**Сто пятьдесят первая сессия**

### **Предложение по поправкам серии 02 к Правилам № 80 (Прочность сидений и их креплений (автобусы))**

#### **Представлено Рабочей группой по пассивной безопасности\***

1. Схема знака официального утверждения для сиденья

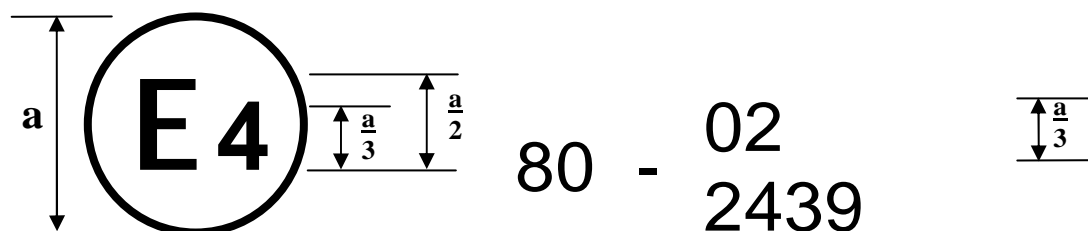
Приложение 3, пункты 1 и 2 изменить следующим образом:

Приведенный выше знак официального утверждения, проставленный на сиденье, указывает, что данный тип сиденья официально утвержден в Нидерландах (E4) в отношении прочности сидений на основании испытания в соответствии с пунктом 2 приложения 4 под номером 022439. Номер официального утверждения указывает, что официальное утверждение предоставлено в соответствии с предписаниями Правил № 80 с внесенными в них поправками серии 02.
